# CONCOURS DE PROJETS POUR LA CONSTRUCTION D'UNE PISCINE À PRILLY

CONCOURS DE PROJETS POUR LA CONSTRUCTION D'UNE PISCINE, A PRILLY 1er prix: projet « Kok », à M. Jean-Daniel Urech, architecte EPUL-SIA, Lausanne

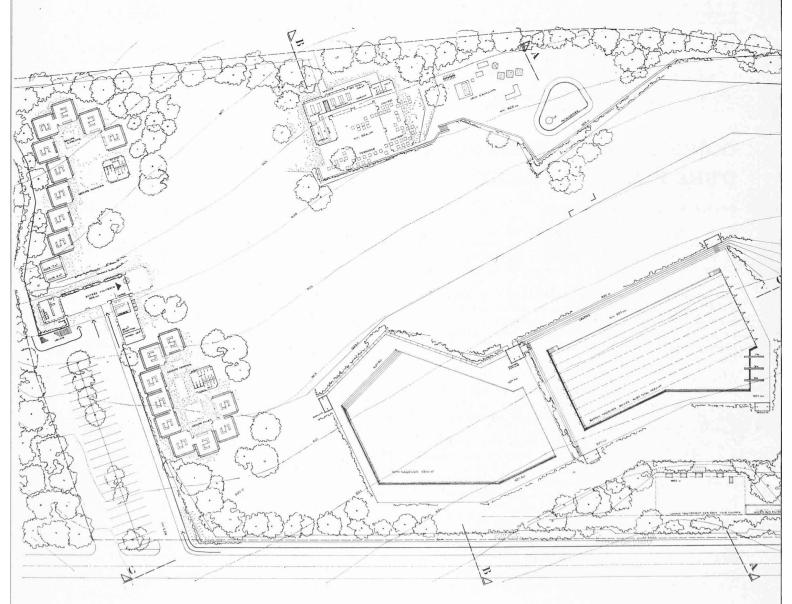
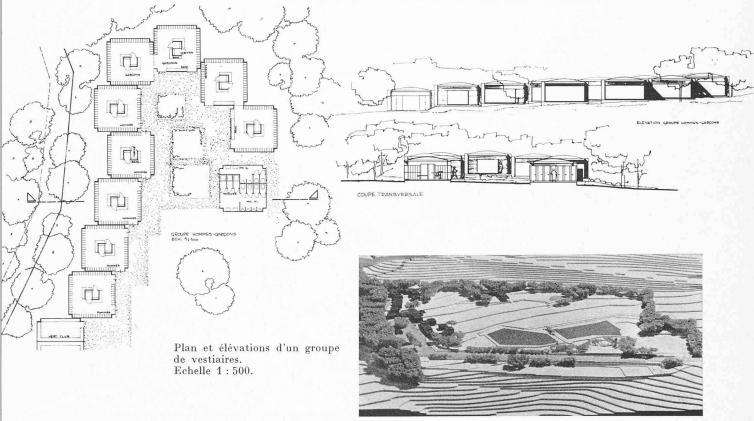
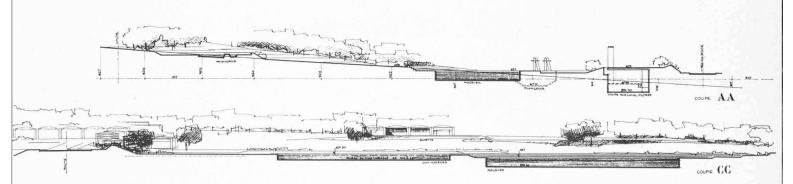
L'implantation générale se caractérise par une incorporation des constructions dans le secteur nord-ouest du terrain et à proximité de la forêt, les bassins étant situés dans la partie basse du terrain, légèrement au sud, dans la partie la mieux exposée de la parcelle. Les constructions, formées de juxtaposition d'unités cellulaires type, ne sont pas trop adossées à la masse des arbres et restent judicieu-sement dissimulées dans de la verdure. Cette solution laisse intacte la majeure partie du terrain sans lui imposer d'aménagements excessifs. Ce parti d'implantation sauvegarde la topographie générale ainsi que les vues et dégagements vers le lac et les Alpes; il est bien adapté au site.

Les parkings sont situés en aval du chemin des Creuses et sur une placette devant l'entrée. L'accès général est à mi-pente au nord-ouest de la parcelle; les circuits intérieurs sont très simples et le visiteur trouve rapidement son cheminement vers les vestiaires hommes et femmes (qui sont nettement séparés), vers les espaces de sport, vers la buvette qui est bien rattachée tout en ayant la possibilité d'un accès indépendant. Les jonctions entre les divers éléments de la composition ne présentent pas de difficultés.

La solution adoptée pour les vestiaires est très intéressante; leur disposition et leur implantation générale sont souples et permettent une réalisation par étapes si cette option s'avère nécessaire. L'aspect extérieur de ces unités de construction doit être très soigné pour que le caractère désiré soit donné à l'ensemble.

La buvette est bien distribuée, sa partie couverte suffisante; l'extension du service sur la pelouse est facile à réaliser.

Bien composés dans le détail, les jeux d'enfants et la pataugeoire sont à proximité immédiate de la buvette, ce qui permet aux parents une surveillance aisée.

Les deux bassins sont bien groupés dans la partie basse du terrain ; ils épousent les courbes du terrain avec un léger enfoncement du bassin des non nageurs ; l'espace entre les deux bassins mériterait d'être légèrement élargi.

La composition d'ensemble est caractérisée par une disposition très libre par rapport au terrain : elle épouse les formes naturelles du site. La distribution des divers secteurs est bien étudiée : on remarque que les jeux, les piscines, les espaces de repos sont bien séparés ; ils sont suffisants dans leur développement.

Les enfants, par exemple, ont un emplacement bien défini ; les vestiaires, eux aussi, sont bien groupés tout en s'intégrant par interpénétration aux pelouses. Il faut signaler que, dès l'entrée, les points de vue et les perspectives principales se dégagent clairement aussi bien sur la terrasse de la buvette que sur chacun des secteurs de l'ensemble de l'équipement sportif.

D'une façon générale, toutes les constructions et toute la conception du projet tendent à faire obstacle à la bise ; l'auteur a prévu des ceintures de verdure pour abriter les zones de repos ; la vue sur les constructions urbaines dans la direction sud-est est masquée par un aménagement de verdure ; l'insolation est favorable.

Cette proposition conçue à partir d'unités type de construction, harmonieusement groupées, implique une économie aisée.

2º prix: projet « Piscus », à M. Gérard Wurlod, architecte EPF-SIA, Pully

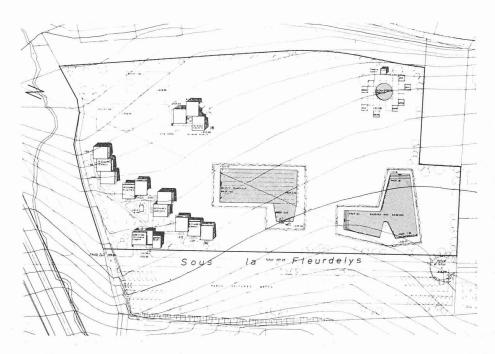
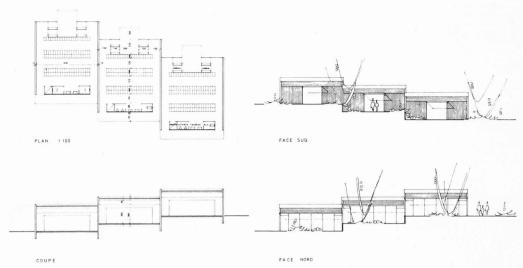
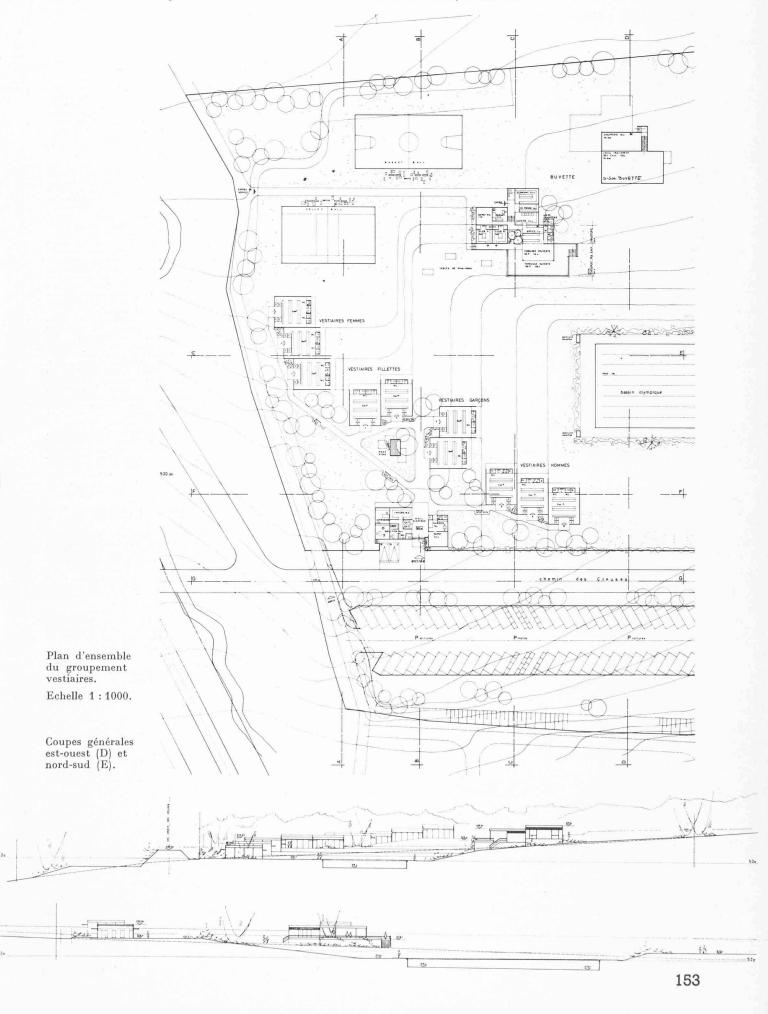
Les bâtiments sont situés dans le secteur ouest du terrain, alors que les bassins sont placés dans la zone sud; ils sont légèrement abaissés par rapport au sol naturel. La buvette sépare les bassins des terrains de jeux; elle est en position dominante. L'isolation est favorable. La composition s'intègre bien dans le terrain, les mouvements de terre sont modérés.

La sortie du parking est mal définie. Le circuit piétons est bien séparé du circuit automobiles. La position de l'entrée est bonne, tout en étant étriquée et proche du chemin des Greuses.

Le circuit « vestiaires-bassins » est bien conçu : séparation marquée entre « pieds chaussés » et « pieds nus ». Les relations piscines - buvette - vestiaires - emplacements de jeux sont convenables. Depuis l'entrée, le cheminement des nonbaigneurs vers la buvette n'est pas indiqué. La pataugeoire et les jeux d'enfants sont trop isolés ; néanmoins, cette disposition apporte un certain intérêt dans cet angle de la parcelle.

L'organisation des différents services est bien conçue; l'espace entre les deux bassins est pratique et franc; la forme du bassin non-nageurs est judicieuse, bien adaptée à l'éducation des élèves nageurs. Les plongeoirs, par contre, sont mal orientés. Cependant, le bassin des non-nageurs est un peu éloigné du centre du terrain. Le groupement des vestiaires avance trop dans la direction des bassins : il rétrécit le panorama et masque la vue sur le fond du lac et le Jura. L'architecture, comme l'aspect des façades, manquent d'intérêt; divers détails d'équipement et d'aménagement des plantations mériteraient d'être développés, cela en particulier autour des bassins et dans le secteur d'accès aux vestiaires, composé un peu arbitrairement.

Ce projet est économique ; il ne pose pas de problèmes coûteux de structure ou de terrassements ; sa réalisation par étapes est possible.

## CONCOURS DE PROJETS POUR LA CONSTRUCTION D'UNE PISCINE, A PRILLY 3º prix: projet « Pirol », à M. Frédéric Brugger, architecte FAS-SIA, Lausanne

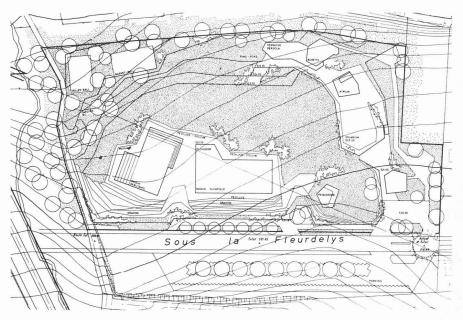
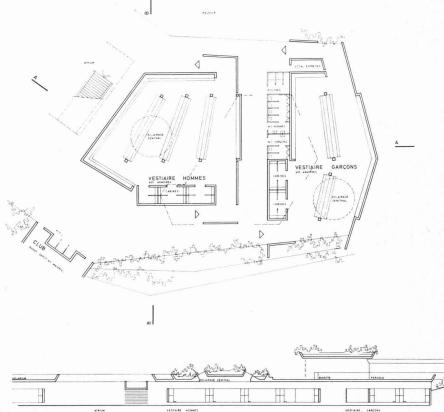
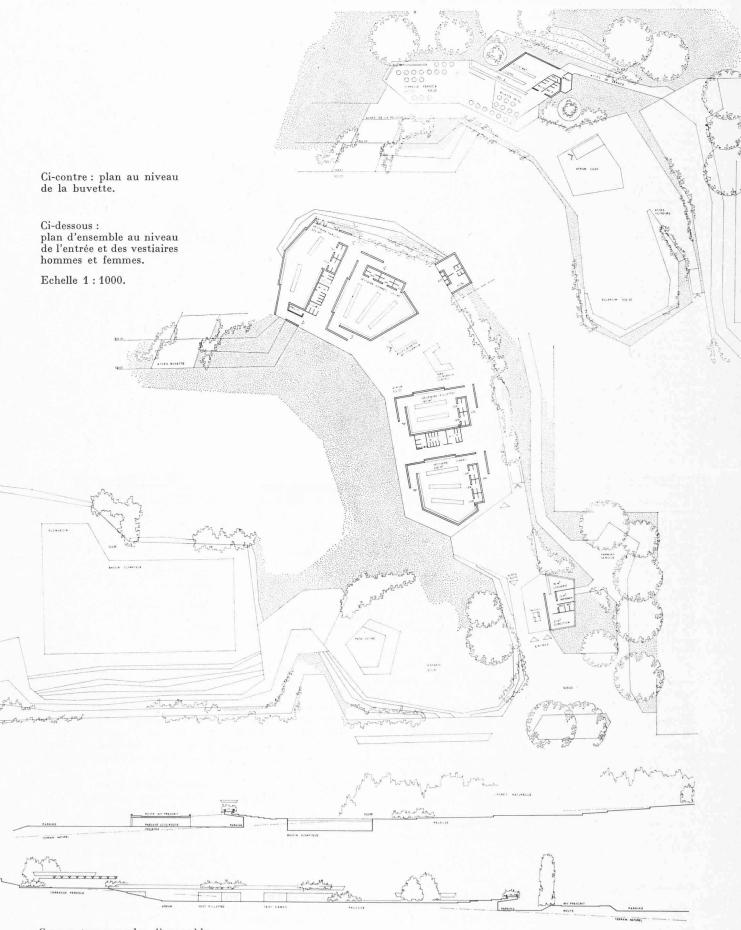
Implantés légèrement à l'ouest, dans la partie inférieure de la parcelle, les bassins sont composés en prolongement l'un de l'autre. Ils sont protégés de la route par des gradins à contrepente de l'inclinaison générale du terrain. Côté ouest, la composition d'ensemble s'appuie sur la forêt naturelle et, côté est, sur le secteur «entrée, services, buvette » dont les constructions forment un écran à la zone d'habitation.

La composition des parkings et des accès vers l'entrée est étudiée avec beaucoup de soin au point de vue des circuits et du stationnement. Cette solution, très élaborée, est néanmoins onéreuse à l'échelle de la réalisation de cet équipement sportif.

L'accès principal, situé à l'angle sud du terrain, est favorable par rapport à l'agglomération de Prilly. Le développement des circuits vers les vestiaires hommes - femmes - enfants, vers la buvette et vers les bassins est ample et bien sélectif. La disposition et l'organisation des divers secteurs de la composition d'ensemble proposent un dénoulement des circulations très naturel, harmonieux et varié. Le détail des vestiaires et des sanitaires est bien pensé. On apprécie particulièrement la diversité des espaces créés par le jeu des volumes. Les dégagements et les distances ent ransition entre les zones construites (vestiaires) et les zones de pelouses. La position du solarium prolonge la terrasse de la buvette; par sa forme et son orientation, il ponetue et termine la composition d'ensemble d'un élément architectural marquant. La forme et la disposition nuancées des bassins s'intègrent dans le mouvement subtil recherché pour les aménagements de ce centre sportif. La salle de traitement des eaux et la chaufférie sont prévues sous le monticule proposé entre les deux bassins, au droit du chemin des Creuses.

La situation des terrains de sporta dans l'angle nord du terrain n'est pas favorable.

Dans l'ensemble, cette composition est remarquable par son unité, par la recherche d'orientations variées pour les divers secteurs, ce qui tend à créer pour ce

4º prix: projet « Coquelicot », à M. François Guth, architecte EPF-SIA, Lausanne

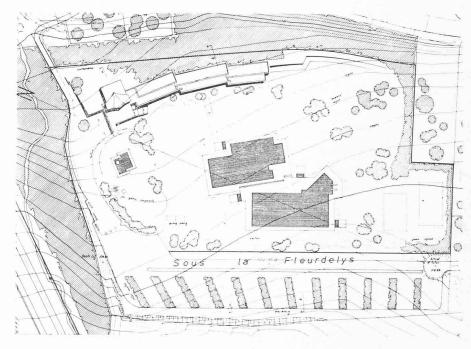
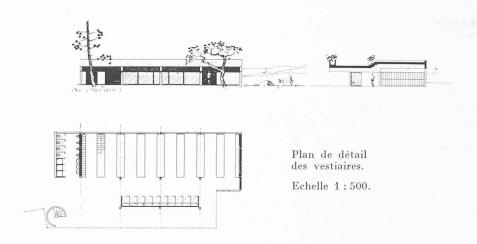
Les bassins sont implantés au centre géométrique du terrain disponible; le secteur « accès - vestiaires - buvette », situé en haut de la parcelle, dans l'angle nord-est du terrain, domine la composition d'ensemble.

La proposition des parkings en peigne, en aval du chemin des Creuses prolongé, est valable.

L'accès par l'angle nord du terrain est excentrique par rapport à l'agglomération de Prilly. L'aménagement d'une grande allée, depuis le chemin des Creuses prolongé jusqu'à l'entrée, est excessif; il n'est pas à l'échelle du piéton. Depuis l'entrée, les accès vers les vestiaires sont très directs. L'absence de cheminements obligés vers les bassins est favorable pour une libre occupation ou affectation des pelouses. En revanche, l'accès à la buvette, uniquement par escaliers (éventuellement au travers des solariums sur les vestiaires), ne convient pas à ce type de circulation, qui doit être moins concentré.

la promiscuité des circulations entre femmes et hommes. L'organisation des solariums sur les vestiaires est très valable par rapport à l'ensoleillement, à la vue et à la bise dès que l'arborisation du nord-est de la parcelle sera suffisamment dense. La buvette, traitée comme un comproir, est acceptable. La terrasse qui la prolonge est insuffisamment développée : son utilisation est limitée en cas d'affluence, à moins d'exploiter les solariums. Elle manque de contact direct avec le sol naturel et ne possède aucune zone tranquille en dehors des circulations.

peu cohérent; on ne comprend pas le pourquoi de leur imbrication, tant sur le plan des formes que sur le plan fonctionnel. L'organisation du secteur des enfants est un peu sommaire; la position des terrains de sports est bonne.

La composition d'ensemble est intéressante par rapport aux voies, aux vues, à l'ensoleillement. Cependant les terrains de jeux pour enfants étant très proches de l'entrée, on aboutit à une trop grande concentration d'activités dans l'angle nord-est. Depuis la terrasse de la buvette, la vue sur le front du lac est bonne, mais celle sur le fond du lac et le Jura est masquée par les grands arbres du vallon qui forment un écran côté ouest; le secteur de jeux des enfants est situé à une trop grande proximité de ces arbres. de ces arbres

La proposition est économique point de vue de la réalisation. Cube rectifié: 8731 m³.

### 5º prix: projet « Polo », à MM. Fonso Boschetti, architecte SIA, et Eric Delapraz, architecte EPUL, Epalinges

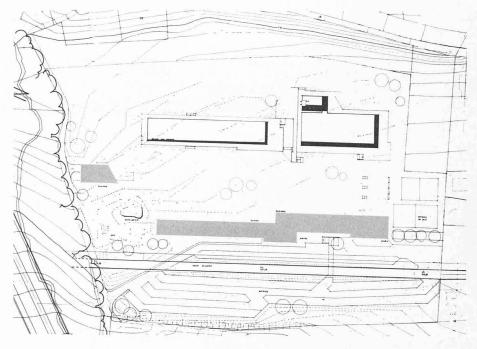
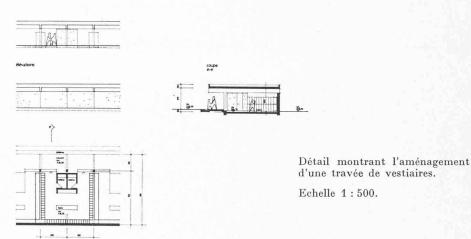
L'implantation générale des constructions et des bassins est caractérisée par la recherche d'une disposition selon la plus grande longueur de la parcelle. Dans une composition et une articulation intéressantes, les bassins occupent l'axe central du terrain; on note le dénivellement entre bassins et surtout la passerelle intermédiaire qui présente un intérêt plastique réel. Toutefois, cette passerelle est susceptible de présenter des inconvénients d'ordre pratique, voire des dangers.

Le parking est bien développé, mais il implique une solution discutable en ce qui concerne tout au moins la partie amont de la route future. Les circuits intérieurs sont bien compris. Il faut cependant remarquer que, depuis l'entrée, les non baigneurs devront circuler devant les cabines et à travers la pelouse pour atteindre la buvette. D'une façon générale, et par le fait précisément des grandes dimensions, la circulation sur le terrain est malaisée.

Bien qu'articulé en deux masses, le bâtiment d'entrée - vestiaire est trop développé et ferme l'horizon du côté lac, même s'il fait écran aux cimetières. La façade côté bassins sera dans l'ombre la plus grande partie de la journée; les entrées et les accès sont trop développés et il y a perte de place; leur toiture n'est pas aménagée en solarium.

excentrique; ses prolongements ne dominent pas suffisamment les zones animées de la composition; située un peu en contrebas, elle s'ouvre plutôt en enfilade sur les vestiaires, ses déga-gements sont limités du côté de la forêt forêt.

La pataugeoire est judicieusement placée.

La proposition en rectangle très allongé du bassin des non nageurs est intéressante car, dans une forme simple, elle offre l'avantage de permettre une utilisation très favorable des rives pour la formation du nageur. Le plongeoir est bien conqu.

La composition d'ensemble est caractérisée, comme le dit l'auteur, par un élément central de grande dimension, ce qui — à certains égards — la rend satisfaisante. En revanche, bien que situé en contrebas du terrain, le bâtiment des vestiaires fermera la composition côté lac, et cela par une masse architecturale sévère du fait du non aménagement des toitures et des bâtiments de vestiaires. On peut noter également que la composition d'ensemble, particulièrement au droit du bassin olympique, n'est pas suffisamment fermée par rapport à la zone résidentielle au sud-est du terrain.

Le système de construction est économique. Cube rectifié : 9251 m³.
